Questions posées à EDF et à l'ASNR par Michel LABROUSSE, membre de la CLI de Flamanville

Objet : Arrêt de l'EPR, tranche N° 3 de Flamanville à partir du 17 juin 2025.

4.1.5 Soupapes du pressuriseur.

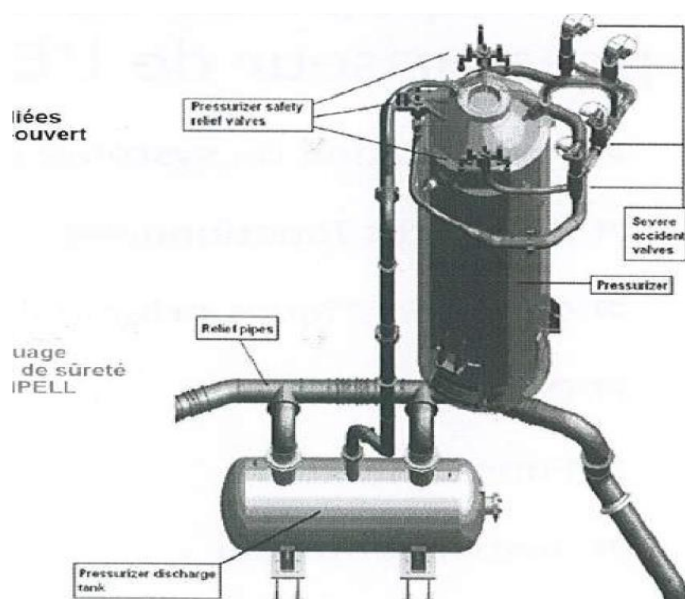
Lors de l'examen de la conception de ces soupapes pilotées, l'IRSN a soulevé un certain nombre de questions sur la fiabilité et la robustesse des soupapes pilotées. Le retour d'expérience d'utilisation de ces équipements étant très limité, EDF a réalisé des programmes d'essais de ces soupapes très conséquents pour démontrer leur fiabilité et leur robustesse. Plusieurs aléas sont survenus au cours des essais, engendrant un certain nombre de modifications, par exemple la mise en place d'un coude antiparticules sur les lignes d'alimentation des pilotes mécaniques pour limiter le risque d'entraînement de particules éventuellement présentes dans le pressuriseur qui pourraient provoquer des fuites au niveau des clapets des pilotes. Des modifications aux différents organes ont été apportées.

Lors des essais de démarrage du réacteur finlandais d'Olkiluoto 3, un des clapets de remplissage d'un pilote mécanique s'est cassé. Les examens menés ont révélé un endommagement par **corrosion sous contrainte** des clapets de remplissage ainsi qu'un endommagement local par piqûre sur l'un des clapets de contrôle. EDF a décidé de remplacer le matériau des clapets par un matériau moins sensible à la corrosion sous contrainte et s'est engagé à mettre en œuvre un programme de suivi en service particulier de ces clapets.

- la complexité de la conception des pilotes SIERION, rendant essentielle la maîtrise des opérations de maintenance associées afin de garantir le maintien de la qualification des soupapes de sûreté pilotées du pressuriseur ;
- la nécessité de renforcer la surveillance en exploitation des soupapes ;
- le risque d'introduction de particules dans un pilote mécanique et ses conséquences potentielles au regard notamment de l'absence de surveillance continue en exploitation des fuites des clapets de remplissage ;
- la caractérisation actuellement incomplète des effets de la température (avec ou sans fuite sur ces clapets) au niveau des pilotes mécaniques sur le respect des critères fonctionnels.

Le problème est évoqué depuis 2015. EDF dit que les problèmes sont résolus (annonce en CLI Flamanville le 29 septembre 2023) mais la question est de nouveau évoquée par l'IRSN en octobre 2023. Rien n'indique que les dysfonctionnements des soupapes du pressuriseur sont résolus.
